# 改善箇所説明図

トランスミッションアッシ  
(インプット)

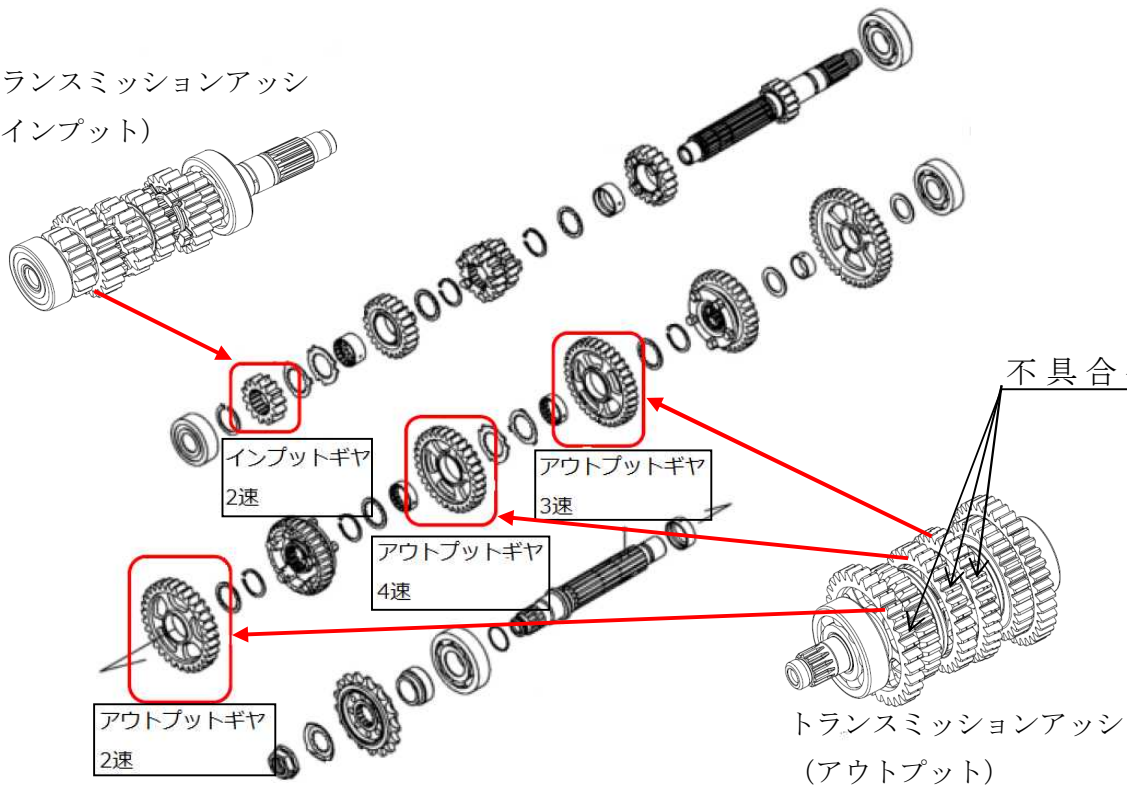
変速機において、トランスミッションギヤの強度が不足しているため、変速時にギヤに過度の衝撃が加わるとトランスミッションのアウトプットギヤが破損することがある。そのため、ギヤが変速できなくなり、走行不能となるおそれがある。

全車両、アウトプットギヤ 2 速、3 速、4 速、およびインプットギヤ 2 速を対策品に交換する。

インプットギヤ 2 速は、アウトプットギヤの変更に伴い表面処理を追加したものである。

識別：メインフレーム前側、左側面の鋳造ロットマーク部に白ペイントを塗布する。
